改善箇所説明図

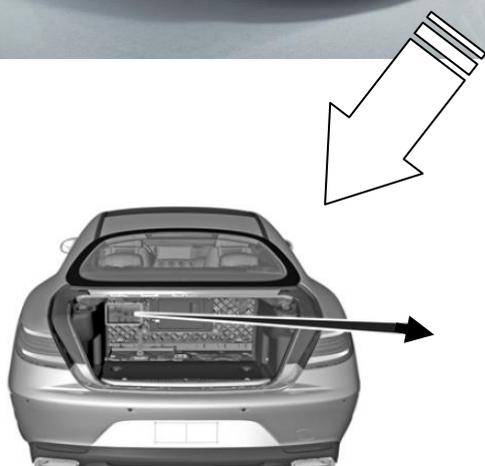
基準不適合箇所

前席左右のシートベルトにおいて、シートベルトフィーダ用コントロールユニットの制御プログラムが不適切なため、シートベルトフィーダが正しく作動しないことがある。そのため、シートベルトフィーダが適切な位置で停止せず、乗員の拘束が不十分となり、乗員が過度の傷害を負うおそれがあるほか、シートベルトプリテンショナーが作動するとシートベルトフィーダが破損し、破片で乗員が負傷するおそれがある。

改善の内容

全車両、シートベルトフィーダ用コントロールユニットの制御プログラムを書き換える。
